NEWS Aftermarket

AM01 / 2022

Optimierte Wellendruckscheiben für Lenkachsen

- BPW Sachnummern 03.128.05.06.0 / 07.0 und 03.128.05.09.0 / 10.0

Wellendruckscheiben alte Version:

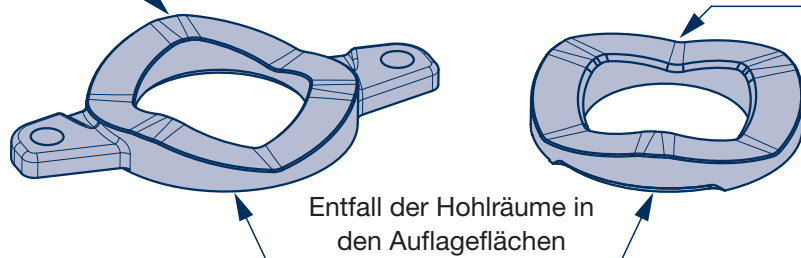
abgeflachte
Wellenform

verstärkte
Wellentäler

Wellendruckscheiben neu:
geänderte Kontur

Entfall der Hohlräume in
den Auflageflächen

Die Wellendruckscheiben müssen ab sofort immer paarweise pro Achsseite ausgetauscht werden, jedoch ist eine Mischverbauung der alten und neuen Wellendruckscheiben je Achsseite möglich.
